Landkreis Kronach, Rad-Orte-Katalog

Rad-Ort Nummer 17-061

Ort Kronach, B173/B303, Abzweig in die Kulmbacher Strasse

Luftbild

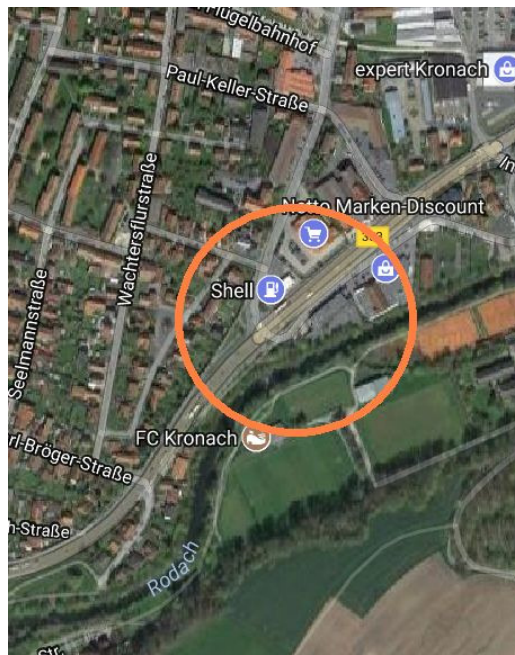
Rechtsabbiegende Kfz von der B173/B303 aus Richtung Industriestrasse und Stockhardtsbrücke haben Grün, wenn auch die Fussgänger und Radler Grün sehen, die geradeaus Richtung Siedlung und Südkreisel wollen. Die gleiche Situation in Gegenrichtung, für den Abbiegeverkehr in den Hammermühlweg.

Typische unfallerzeugende Regelung (wie auch an anderen Ampelkreuzungen bundesweit). Der Kfz-Fahrer sieht nach der Wartezeit endlich Grün, und interpretiert unbewusst „Freie Fahrt“. Die seinen Weg kreuzenden Fussgänger und Radler nimmt er sehr spät oder wegen des toten Winkels gar nicht wahr. Ursache sind fatale Grundsätze der Ampel-Programmierer: Alle aus einer Richtung kommenden Verkehrsteilnehmer müssten gleichzeitig fahren. Kfz-Fahrer würden das Abbiege-Grün schon nicht als Freie Fahrt interpretieren. Radler und Fussgänger kämen so selten, dass sie nicht besonders geschützt werden müssten. Und man könne durch zusätzliche Gelb-Blinklichter erhöhte Aufmerksamkeit erzeugen. [Blin-kende Lichter ziehen oft die Aufmerksamkeit vom eigentlichen Gefahrenort weg.]

Getrennte Grünphasen für die sich kreuzenden Verkehre.

November 2018 Jens Laußmann: Das Bauamt wird diese Situation prüfen.
